Teie 22.11.2022 nr 3-2.1/2022/6437

Meie 10.01.2023 nr 7.1-1/22/26552-2

Tartu maakonnas Peipsiääre vallas „Alatskivi teed“ ristumiskohtade projekteerimise nõuded

Joonis 1. Ristumiskoha pikikalped.

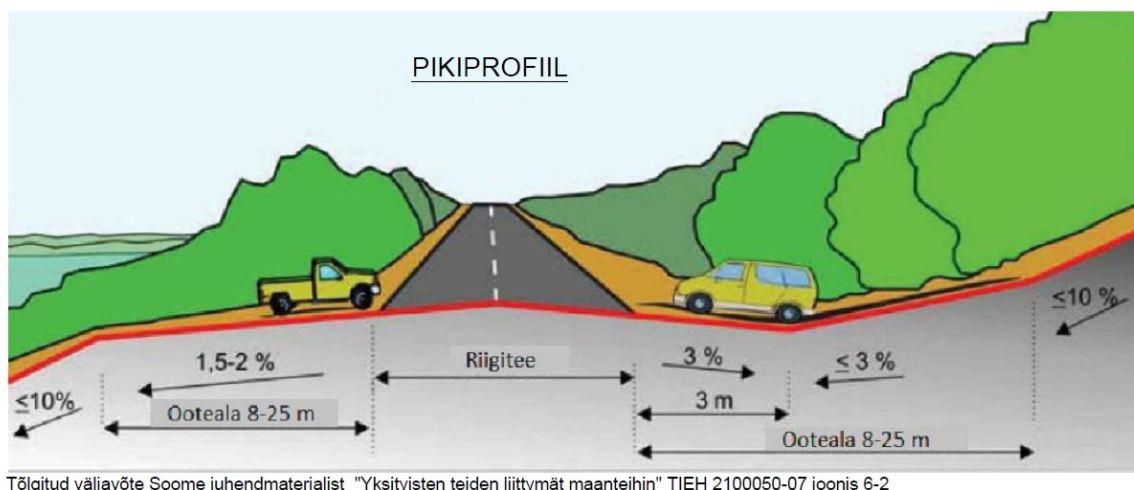
8. Ristumiskoha projekteerimisel lähtuda Transpordiameti [tüüpjoonisest II](#). Määrata ristumiskoha pöörderaadiused lähtuvalt liikluskoosseisust (so. kõige ebasoodsamast sõiduki pöördekoridorist).

9. Ristumine riigiteega projekteerida asfaltkattega vähemalt tüüpjoonise katte pikkuse ulatuses riigitee katte servast.
10. Ristumiskoht ei tohi ekspluatatsioonijärgselt seada takistusi sademevete ärajuhtimisele riigitee katelt, muldkehast ja riigiteealuselt maalt (kinnistu või katastriüksus). Vajadusel paigaldada ristumiskohale trupp koos truubiotste kindlustamisega.
11. Ristumiskohal tagada majandus- ja taristuministri 05.08.2015 määruse nr 106 „Tee projekteerimise normid“ lisa „Maantee projekteeerimisnormid“ kohased nähtavuskaugused
